## 生産終了商品のお知らせ

No. 2019063C

### ファイバレーザマーカ 形MX-Z2000Hシリーズ 生産終了のお知らせ

コントローラ インタロックコネクタ

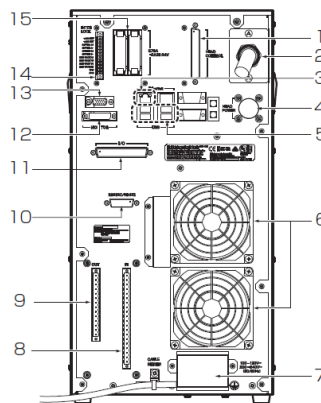
- 5、10、11、12、13 各コネクタ類  
コネクタ位置変更を変更しました。
- 14 インタロックコネクタ  
仕様の変更およびピン数を変更しました。
- 15 セーフティリレー  
外面にリレーを配置いたしました。

インタロックコネクタ仕様

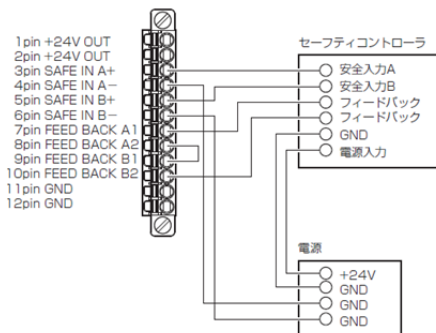
インタロックに接続する外部機器ケーブル用のコネクタは、以下の製品になります。  
フェニックス・コンタクト 形FMC1,5/12-STF-3,5

ピン数:12ピン  
フラッシュコネクションタイプ
